Změnový list (ZL) číslo:	08003530-005	Stavba:	17- 082 Silo Blovice TZH technologie sila a doprovodných provozů
Objednatel:	Správa státních hmotných rezerv		
Zhotovitel:	Metrostav a.s.		
Název změny:	**Změna umístění kompresoru**

Změnový list (ZL) číslo:	08003530-007 rev00	Stavba:	17- 082 Silo Biovice TZH technologie síla a doprovodných provozů
Objednatel:	Správa státních hmotných rezerv		
Zhotovitel:	Metrostav a.s.		
Název změny:	Změna zdvihacího zařízení

ZMĚNA UMÍSTĚNÍ KOMPRESORU

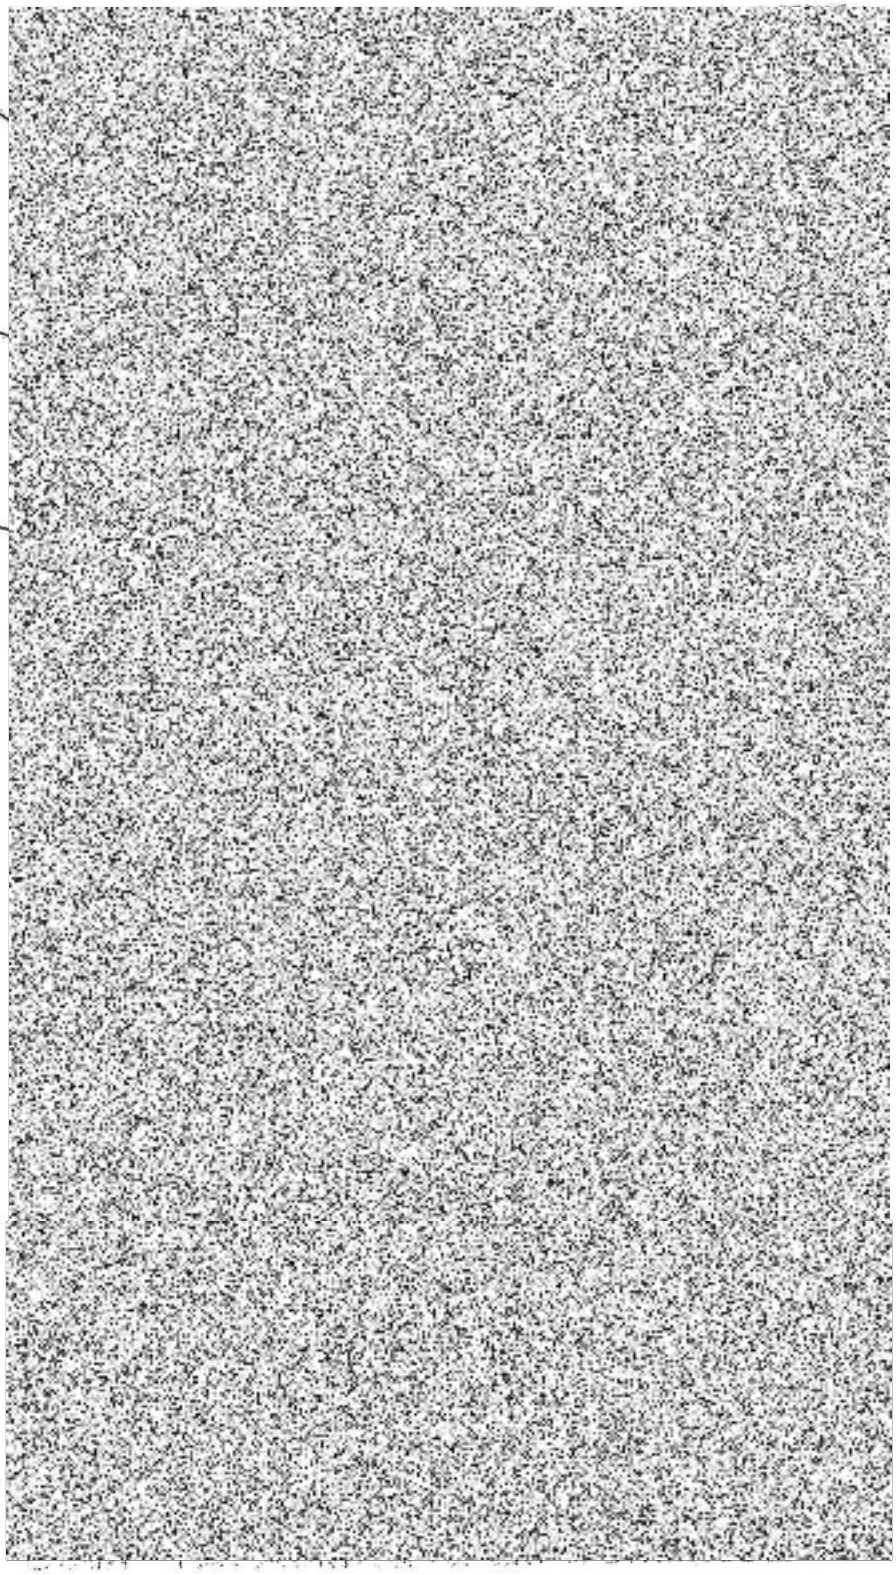
Předmět změny:	Změna umístění kompresoru		
Důvod změny:	Na základě aktualizace protokolu o určení vnějších vlivů byl prostor suterénu pro umístění kompresoru vyhodnocen jako nevhodný. Z tohoto důvodu bude kompresoru umístěn do 2 patra s vybudováním samostatné místnosti. V rámci toho bude částečně zrušeno okno pro vyvedení přívodního a odtahového potrubí vzduchu pro chlazení kompresoru. Kondenzát kompresoru bude vyveden skrz stěnu ven a sveden potrubím na střechu níže. V části tohoto potrubí bude umístěn topný kabel k zamezení zamrzání kondenzátu. Dále bude místnost vybavena 1 kusem elektrického přímotopu.		
Dopady na plnění Zhotovitele:			
Snížení ceny:	žádný vliv na celkovou cenu díla	Zvýšení ceny:	žádný vliv na celkovou cenu díla
Termín dokončení změny:	v souladu s harmonogramem prací	tj. dní po termínu dokončení sjednaném v objednávce/SoD	0
Přílohy:	Dispoziční výkres umístění kompresoru

VÝT KOMPRESORU
ODVOD KONDENZÁTU
SVODEM PO FASÁDĚ
S TOPNÝM KABELEM

KOMPRESOR
UMÍSTĚN NA STĚV.
PODLAHS NA PRYŽOVÉ
PODLOŽCE
UMÍSTĚNÍ VZDUŠNÍKU

OBEZDĚNÍ PROSTORU
DVEŘE Š. 900
STĚNY ZALOŽENÝ NA
ŽB PRŮVLAKU
V PROSTORU OSAZEN
EL. PŘÍMOTOP

Normal headroom hoist – MTL series, 2 Lano falls (lanování 2/1)

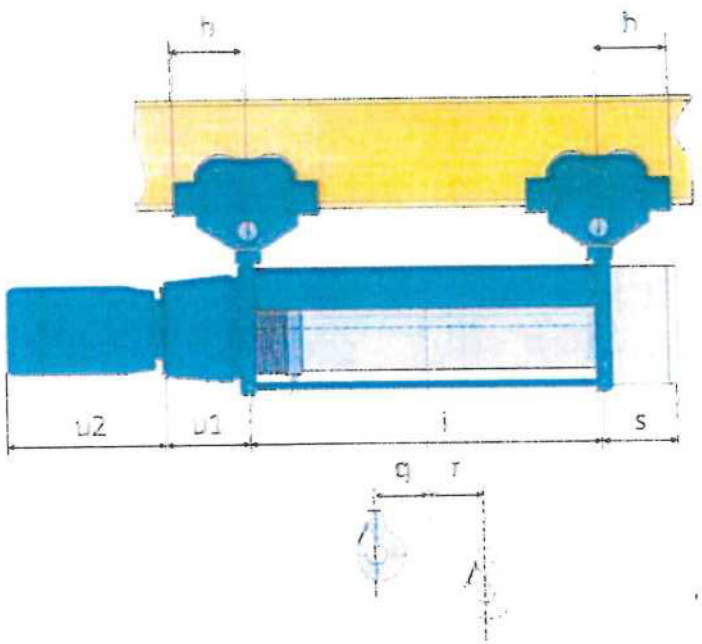
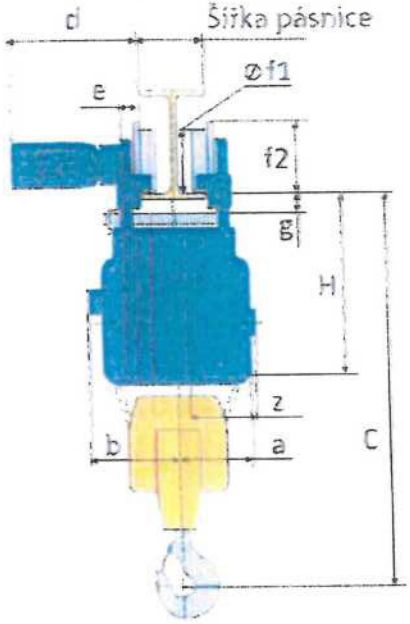
Předmět změny:	Změna zdvihacího zařízení			
Důvod změny:	Na základě dodávaných technologií, které nepřesáhnout v jednotlivých dílech hmotnost vyšší než 2 t byla navržena změna nosnosti zdvihacího zařízení z původních 5 t na 3 t. Dále bude zařízení vybaveno bezdrátovým ovladačem na místo kabelového.			
Dopady na plnění Zhotovitele:				
Snížení ceny:	100,00 Kč	Zvýšení ceny:		
Termín dokončení změny:	v souladu s harmonogramem prací	tj. dní po termínu dokončení sjednaném v objednávce/SoD	0	
Přílohy:	1. technický list a parametry zdvihacího zařízení 2. výkaz výměr			
ZL za zhotovitele předkládá:		Dne:		Podpis:
ZL za objednatele převzal ke schválení (správce stavby):		Dne:		Podpis:
ZL za provozovatele schválil:		Dne:		Podpis:
ZL za autorský dozor schválil:		Dne:		Podpis:
ZL za projektanta schválil:		Dne:		Podpis:
ZL za správce stavby schválil:		Dne:		Podpis:
ZL za správce stavby - specialista schválil:		Dne:		Podpis:
